SB, 420 430X 440 Publication du logiciel MSW 7.09, Automower[®] Husqvarna 420, 430X, 440, 2016-12

Description

Amélioration de l'accès dans des passages étroits lors du suivi du câble périphérique

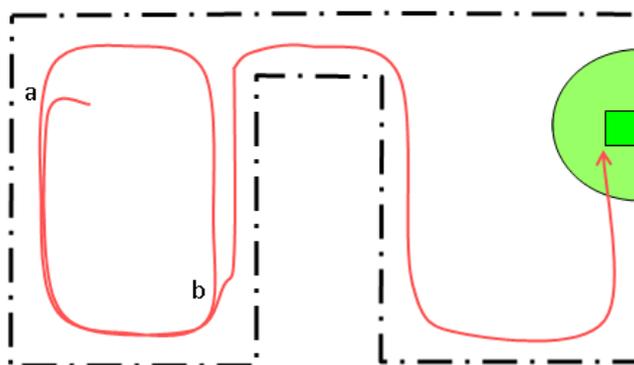
Afin d'empêcher au maximum que la tondeuse ne se retrouve coincée dans une zone éloignée sans câble guide, une nouvelle fonction de suivi du câble périphérique a été introduite. La tondeuse suivra automatiquement le câble périphérique de plus près si elle détecte qu'elle effectue des cercles. Reportez-vous à l'illustration ci-dessous.
